# Pfahlprüfung mit Ultraschall

Stellungnahme zum Beitrag von H. Hürzeler, «Schweizer Ingenieur und Architekt» 108, Heft 19/90, Seiten 508–515

VON ERWIN SCHELLER  
ZOLLIKOFEN

Bild 1a. Pfahl Nr. 52, Baustelle BW 677, Urdorf; Einschnürung 40% (Sollwert):  
Links: Geschwindigkeits-Tiefen-Verlauf mit Anomalie zwischen 4,3 und 4,8 m.  
Rechts: Qualitativer Verlauf der Amplitudenverhältnisse

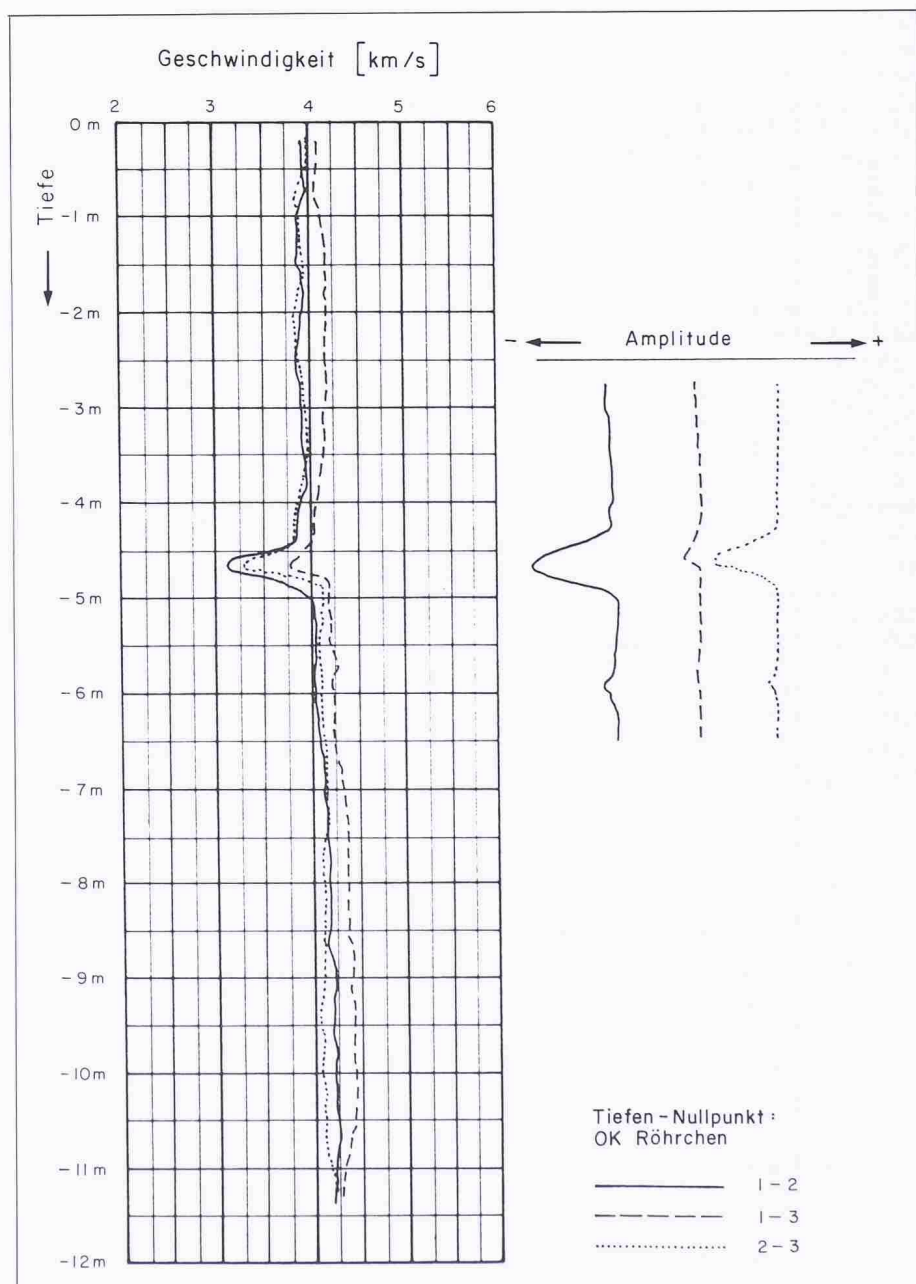
Ein bedeutend grösserer Unterschied (ca. 10%) ist auf Bild 1a von Herrn Scheller ersichtlich, wenn die Aufzeichnung der Messtraverse 1-2 in den Tiefen 1 m bis 3 m und 9 m bis 11 m miteinander verglichen wird. Ob diese doch merkliche Abweichung klar interpretiert werden kann? Zwei Ursachen sind m.E. denkbar:

lien vor. Sämtliche Störungen waren bei der Ultraschallprüfung erkannt worden, auch die beschränkte Einschnürung und die Plastikfolie (siehe Fig. 1a bis 2b).
